Acuerdo 1591 Por el cual se aprueba la incorporación del cambio en los límites de generación y absorción de potencia reactiva de las unidades 1 y 2 de la central de generación San Miguel

1591

1 Septiembre, 2022

LÍMITES CURVA DE REFERENCIA - UNIDADES 1 Y 2
CENTRAL SAN MIGUEL

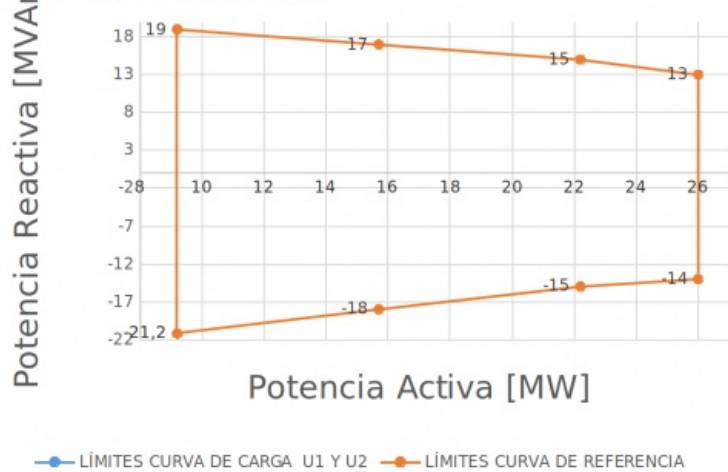
Aprobar la declaración de una nueva curva operativa de carga de las unidades 1 y 2 de la central de generación San Miguel, en las que se define la capacidad para entrega y absorción de potencia reactiva de las plantas en función de la potencia activa generada, como se presenta a continuación:

Planta	Parámetro a modificar	P [MW] Valor anterior	P [MW] Valor nuevo	Q [Mvar] Valor Anterior	Q [Mvar] Valor Nuevo
San Miguel 1 y 2	Capacidad de absorción de reactivos	9.2	9.45	-21.2	-21.1
		15.7	15.7	-18	-18
		22.2	26	-15	-14
	Capacidad de generación de reactivos	9.2	9.45	19	18.9
		15.7	15.7	17	17
		22.2	26	15	13
